改善事項説明図①

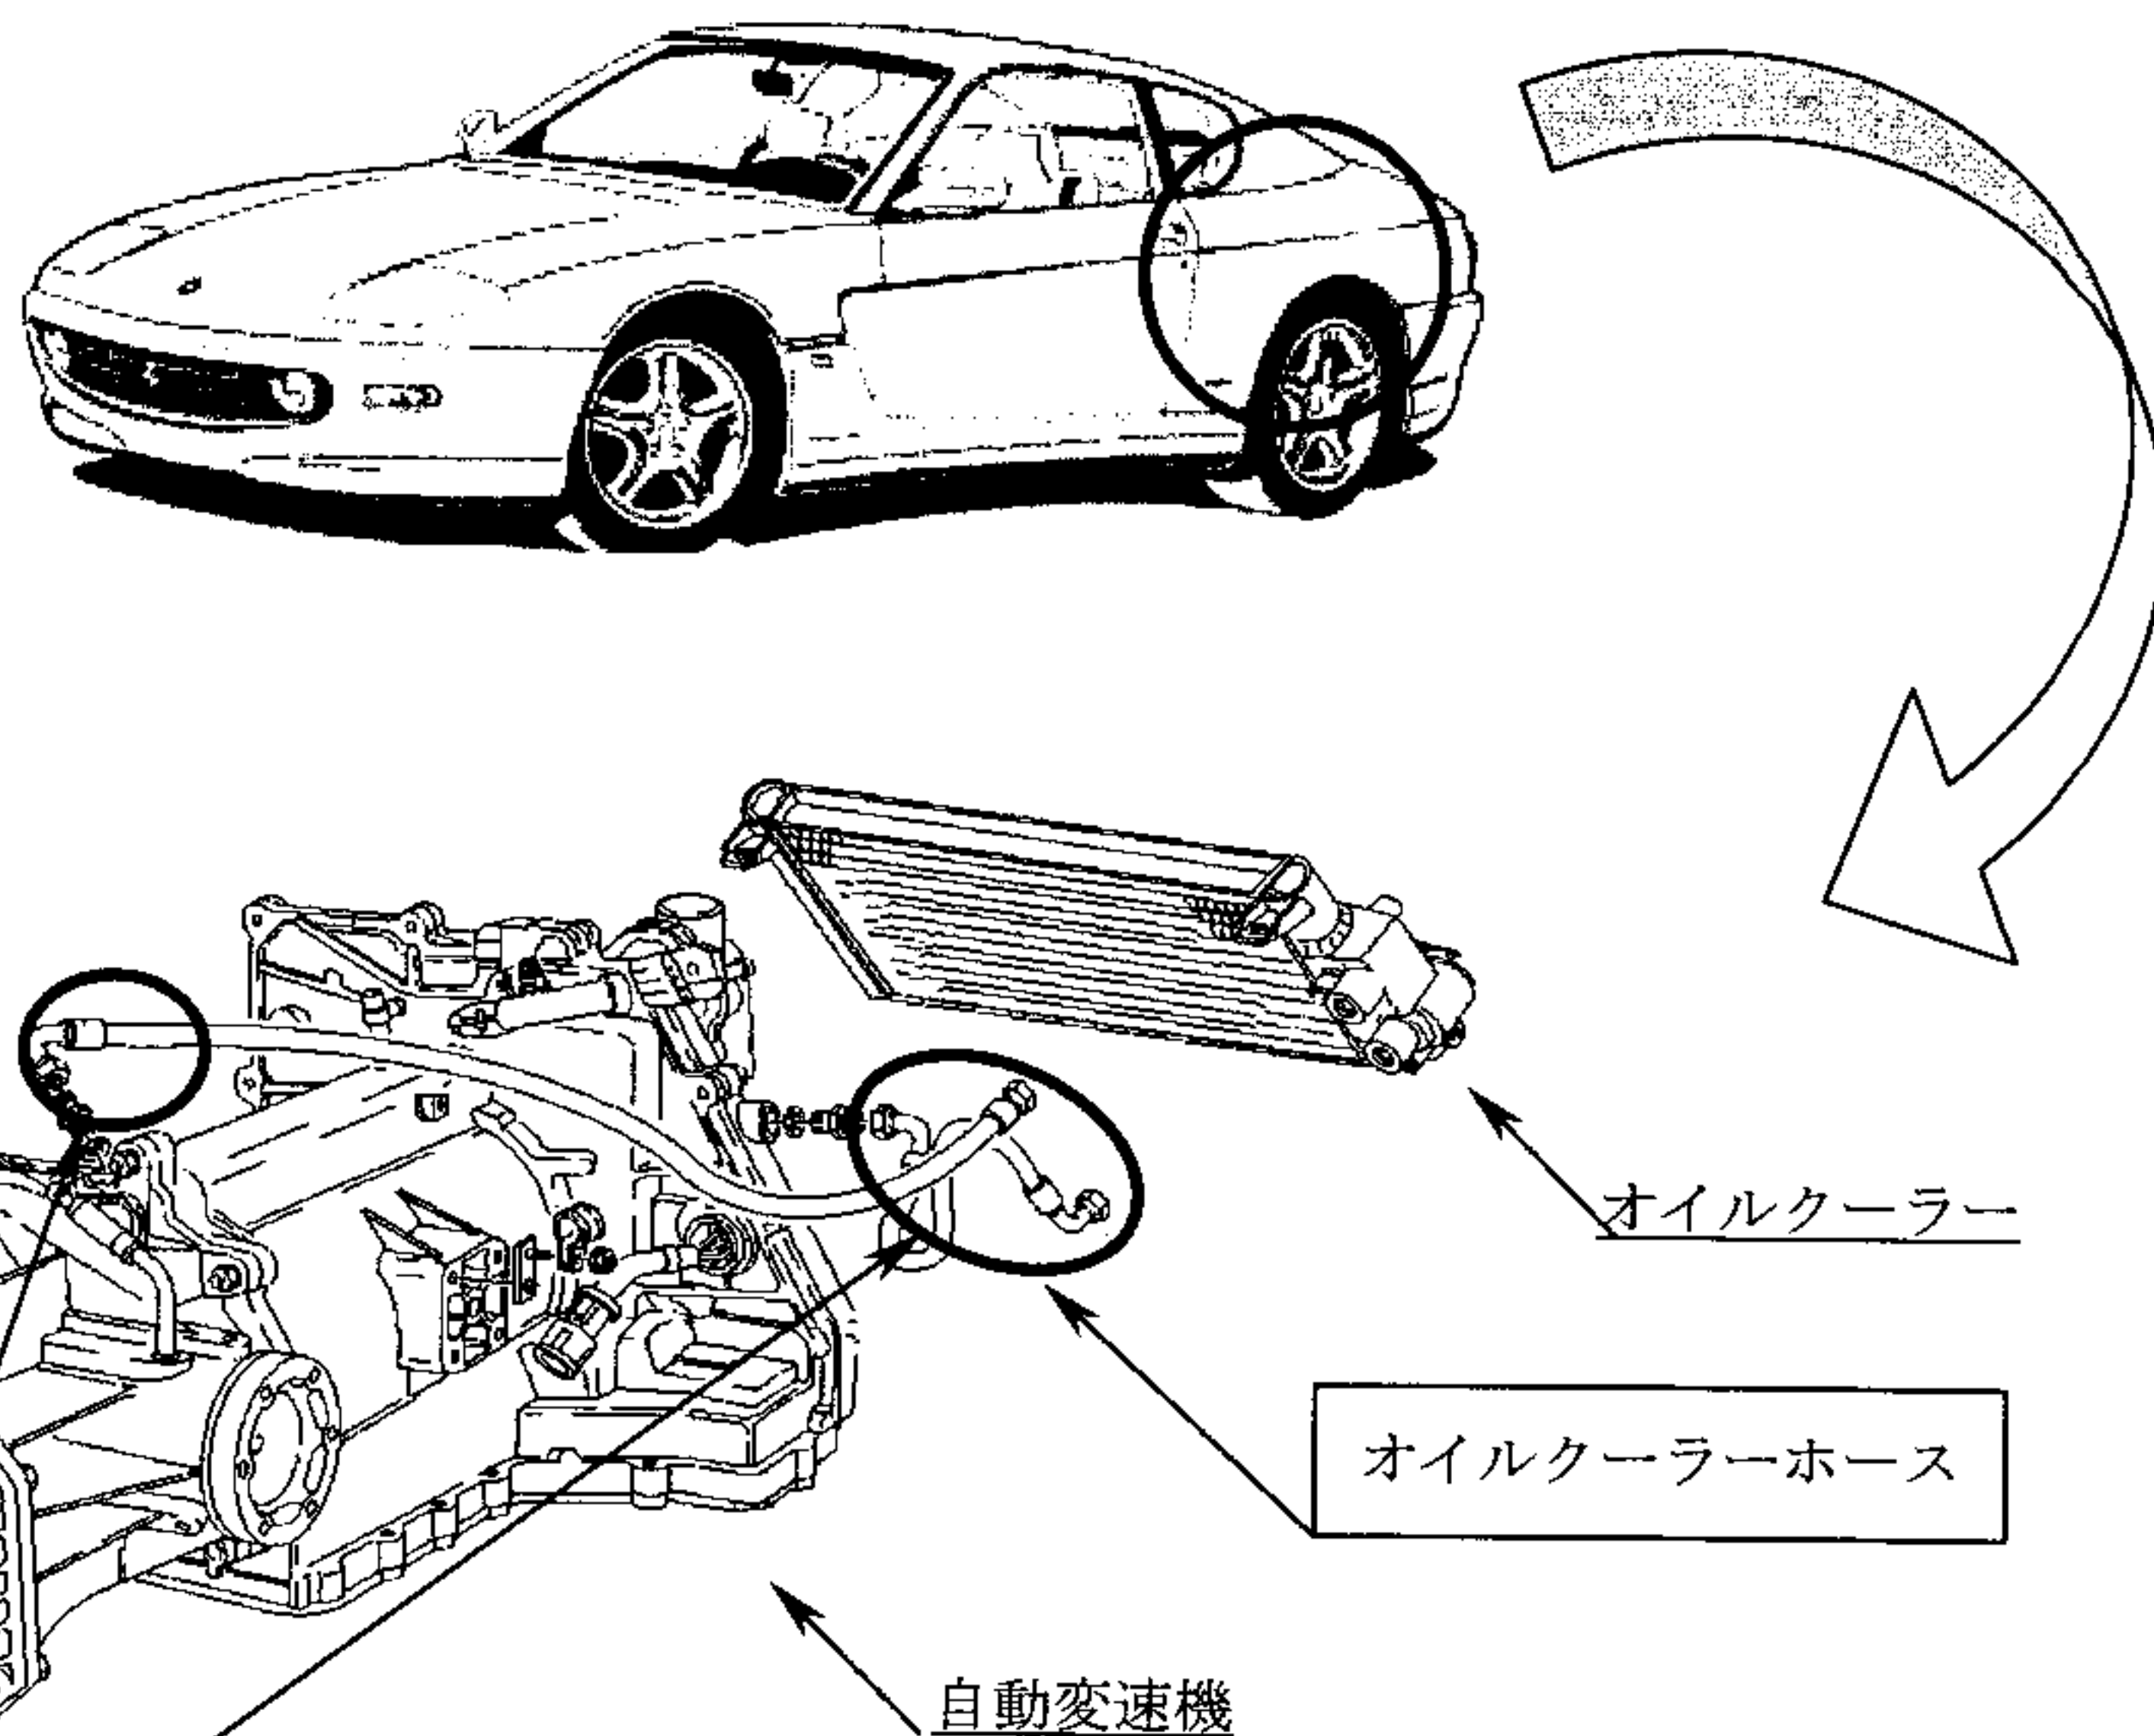
基準不適合箇所

動力伝達装置において、自動変速機のオイルクーラー用ゴムホースと金属パイプとの接合部分の加工方法が不適切なため、製造時に当該ゴムホースに亀裂が生じたものがあり、そのままの状態で使用を続けると、亀裂が拡大して潤滑油が漏れ、最悪の場合、走行不能となるおそれがある。

改善の内容

全車両、ホースの製造年月を点検し、2002年第12製造週以前のは対策品と交換する。

識別

オイルクーラーホースのリターン側のホース部分に赤色のペイントを塗布する。
